改善箇所説明図

不具合の内容

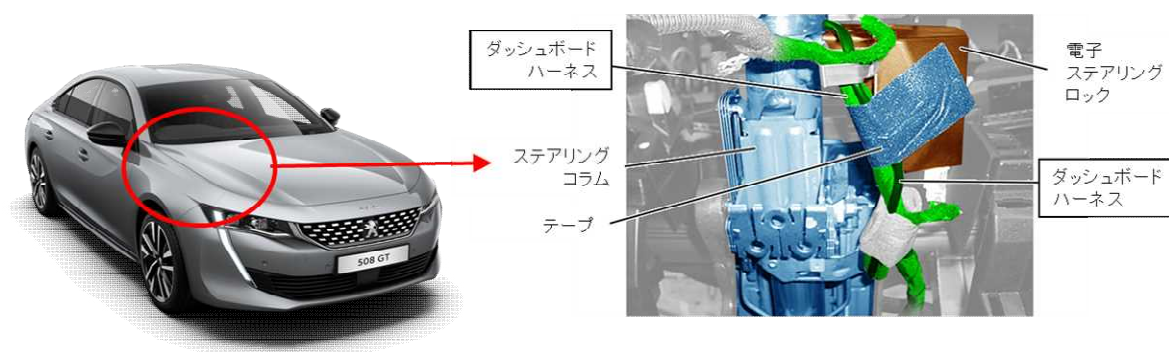
ダッシュボードハーネスにおいて、配策設計が不適切なため、ステアリングコラムと接触することがある。そのため、車両振動等により当該ハーネスが損傷し、最悪の場合、ホーン、ワイパー、ADAS（運転支援システム）、運転席エアバッグ、方向指示器のいずれかが作動しなくなるおそれがある。

全車両、ダッシュボードハーネスを電子ステアリングロックに固定する。なお、ダッシュボードハーネスに損傷がある場合は、ハーネスを補修する。
